INA INFORMAZIONE TECNICA

Modifica del design

Puleggia di rinvio 532 0298 10

N. art.: 532 0298 10

Figura 1: Versione precedente

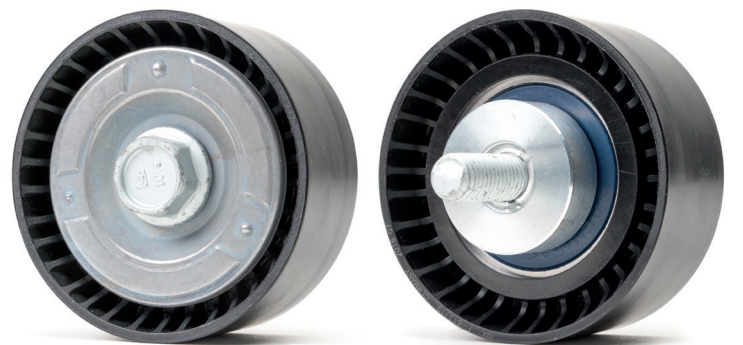
In virtù della continua evoluzione dei nostri prodotti, il rullo tenditore con numero articolo 532 0298 10 è stato modificato.

Il presente servizio informazione mostra le caratteristiche visive della versione sinora utilizzata (Figura 1) e di quella nuova (Figura 2).

Le due versioni si differenziano esclusivamente per l'aspetto esteriore, entrambe sono tecnicamente equivalenti e possono essere impiegate senza restrizioni.
